**Relatório de Fiscalização 173/2023**

RELATÓRIO DE FISCALIZAÇÃO TÉCNICA DOS SISTEMAS DE ÁGUA E ESGOTO DO MUNICÍPIO DE PEDREIRA

PRESTADOR: SERVIÇO AUTÔNOMO DE ÁGUA E ESGOTO DE PEDREIRA - SAAE

Acompanhamento do Cumprimento do Compromisso de Ajustamento de Conduta (CAC)

Novo Item Fiscalizado 9.705 - Reservatório Altos de Santa Clara 2 (Pedreira)

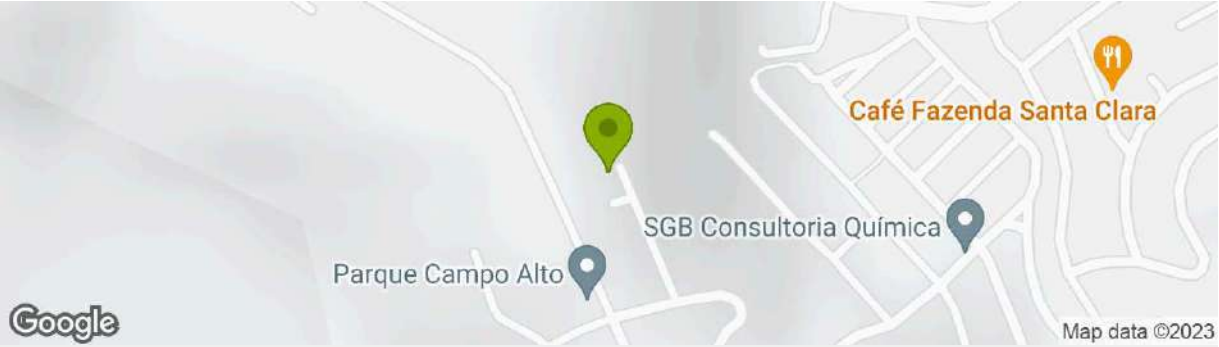
[RES-6.0] - Condições gerais da fiscalização	Conforme
[RES-6.0] Observações	Fiscalização de atendimento ao CAC 28/2019. O reservatório é confeccionado em fibra de vidro e não em metal. Reservatório desativado.

Novo Item Fiscalizado 9.708 - Reservatório Beija-Flor Elevado (Pedreira)

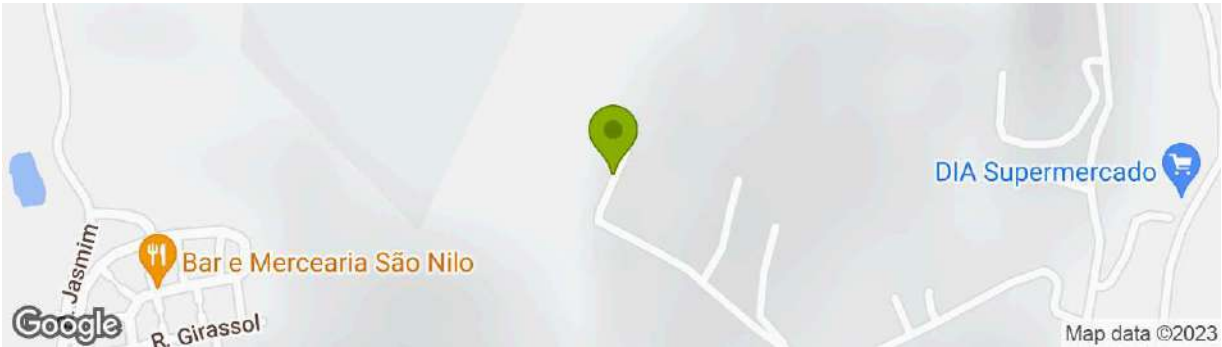
[RES-6.4] - Existência de locais sem guarda-corpos ou escadas ou em situação inadequada

Conforme
